Bebauungsplan Nr. 50/5

Plangebiet: Bereich zwischen der Wilhelmstraße und Straße Haufeld im Siegburger Zentrum

Satzungsbeschluss

Eingegangene Stellungnahmen und Abwägungsvorschlag der Stadtverwaltung

Abb. Quelle: heinlewischer Architekten Stand Mai 2023

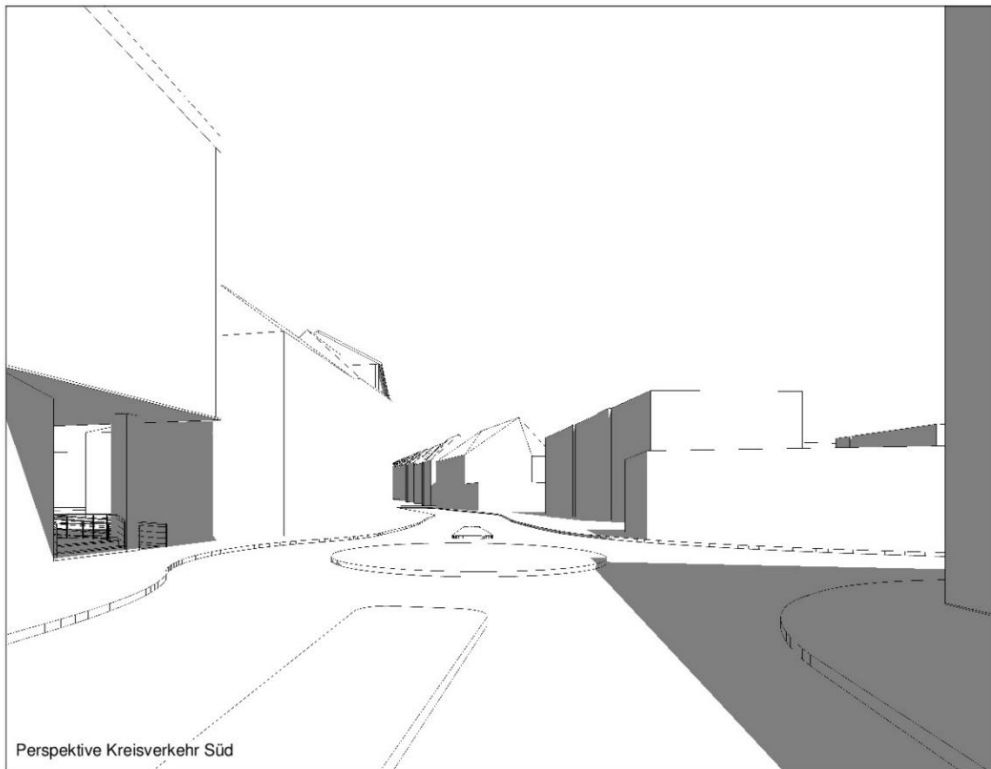
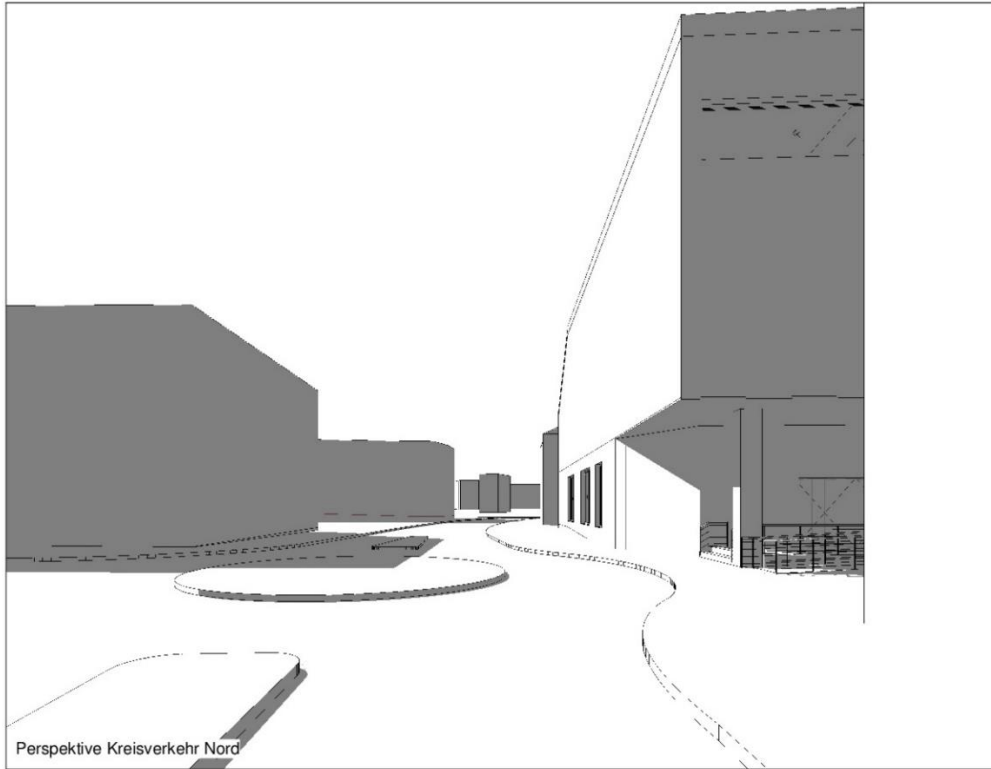
Die Form des Anschlusses der Planstraße an den bestehenden Kreisverkehr wird jedoch sehr kritisch gesehen:

Es ist zwingend erforderlich, die Planung des Kreisverkehrs nach den geltenden Richtlinien wie z. B. dem Merkblatt für die Anlage für Kreisverkehre zu gestalten und die Vorgaben der Richtlinie umzusetzen.

Das Planungsbüro heinlewischer Architekten aus Köln haben eine Darstellung s. unten erstellt, die aufzeigt, dass eine Sichtbehinderung durch den Überbau nicht hergestellt wird und eine Sichtbeziehung bestehen bleibt.

Der Hinweis zu Herstellung des Kreisverkehrs gem. geltender Richtlinien auch im Hinblick eine sichere Fußgängerführung insbesondere auch für Schüler/innen wird berücksichtigt. Die Empfehlungen des Fachbeitrags des Ingenieurbüros IVV und die Stellungnahme der Kreisverwaltung werden aufgenommen und dem zuständigen Tiefbauingenieur mitgegeben und im Verlauf der Planung mit dem Amt für Mobilität und Infrastruktur abgestimmt.

Schmutz- / Niederschlagswasserbeseitigung

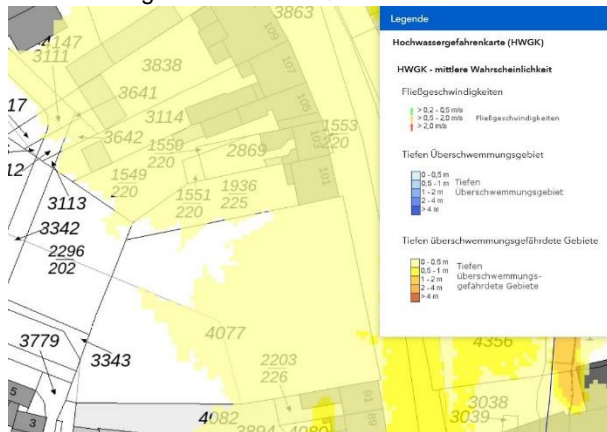
Die Planunterlagen enthalten keine Angaben zur Niederschlagswasserbeseitigung. Für den Planbereich ist ein Entwässerungskonzept mit Angaben zu der geplanten Niederschlagsentwässerung zu erstellen und im nächsten Verfahrensschritt vorzulegen.

Gemäß der Starkregenhinweiskarte NRW sind Teile des Vorhabenbereiches sowohl bei seltenen (100a) als auch bei extremen (90mm) Starkregenereignissen durch einstauendes Oberflächenwasser betroffen. Es wird gebeten, dies in der weiteren Planung zur Vermeidung, Verringerung und Vorbeugung von Sach- oder Personenschäden zu berücksichtigen (ggf. durch Überflutungsnachweis).

Die Anregung wird berücksichtigt.

Die Entwässerung der Bauvorhabens Sporthalle ist gesichert. In der Wilhelmstraße liegt ein Trennsystem. Dieses ist in der Lage die anfallenden Schmutz- und Niederschlagswassermengen aufzunehmen. Auch im weiterführenden Netz entstehen durch den Anschluss keine hydraulischen Engpässe. Das Bauvorhaben liegt innerhalb des Gesamtmaßnahm „Masterplan Haufeld“. Für das gesamte Masterplangebiet wird zurzeit ein Entwässerungskonzept erstellt mit der Zielsetzung im gesamten Baugebiet einen Zustand zu erreichen der in etwa den natürlichen Wasserhaushalt entspricht. Es werden hier Maßnahmen zur Verdunstung/Versickerung von Niederschlagswasser untersucht, um zu erreichen, dass keine zusätzlichen Abflüsse zu den Gewässern (Mühlengraben/Sieg) entstehen. Für das Bauvorhaben Turnhalle ist bereits eine Dachbegrünung vorgesehen und im Zuge der Planungen des Entwässerungsantrages für das Baugrundstück wird angestrebt die unverschmutzten bzw. gering verschmutzten Niederschlagswassermengen (Dachflächen) in den Untergrund zu versickern. Da das Bauvorhaben eine Fläche von mehr als 800 m² aufweist ist im Entwässerungsantrag ein Nachweis nach DIN 1986-100 für den Überflutungsschutz nachzuweisen. Die erforderlichen Rückhalteräume bei Starkniederschlägen sind auf den Grundstücksflächen bereit zu stellen. Hier werden entweder unterirdische Rückhalteräume angelegt oder es erfolgt eine Zwischenspeicherung auf der Geländeoberfläche ohne Abfluss auf Drittgrundstücke.

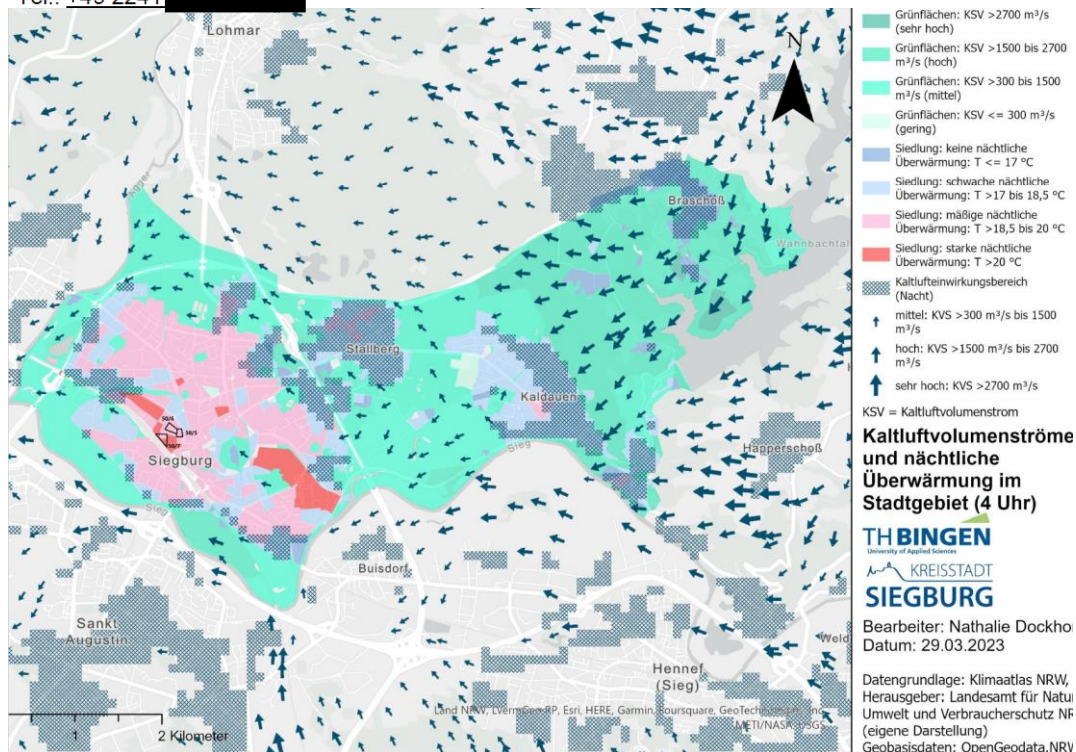
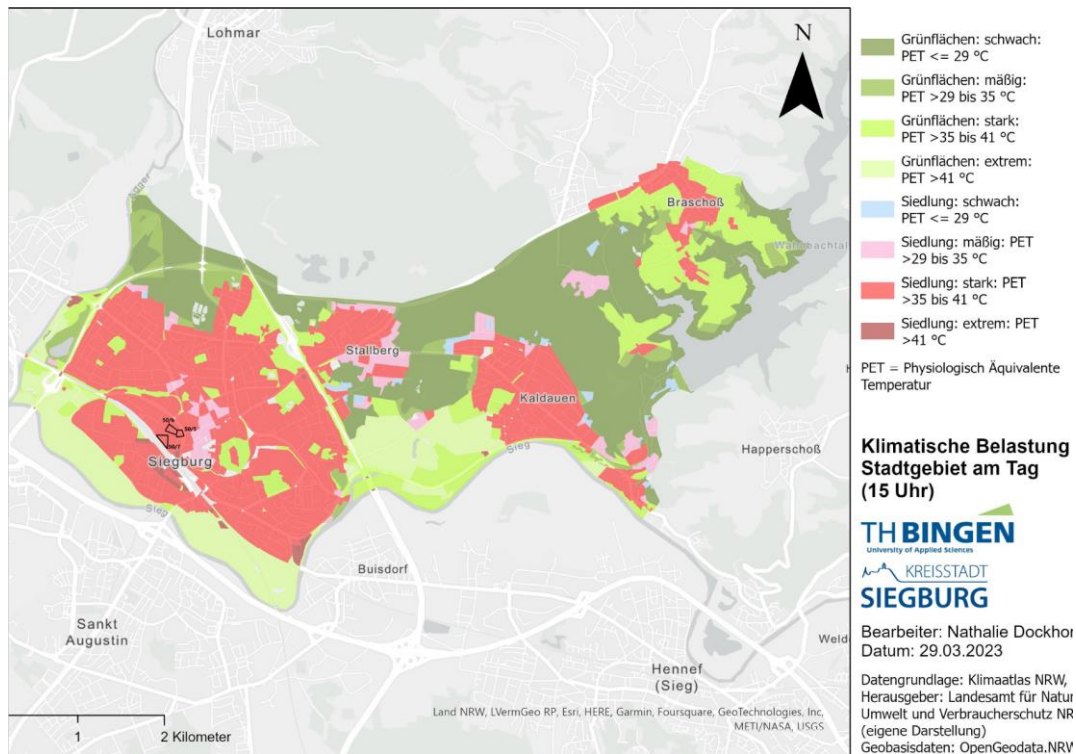
„Die zur Beteiligung vorgelegten Bebauungspläne 50/5, 50/6 und 50/7 wurden hinsichtlich Ihrer Lage mit dem Klimaatlas NRW abgeglichen. Die Grundstücke liegen in einem Bereich starker thermischer Belastung (tagsüber) und mäßiger bis starker nächtlicher Überwärmung. In den beigefügten Karten wurden die Grundstücke nach Augenmaß eingezeichnet. Wir möchten insbesondere für die geplante Wohnanlage (B-Plan 50/6) die Empfehlung aussprechen, bei der Bebauung auf den Aspekt Schutz vor Hitze ein besonderes Augenmerk zu legen.“
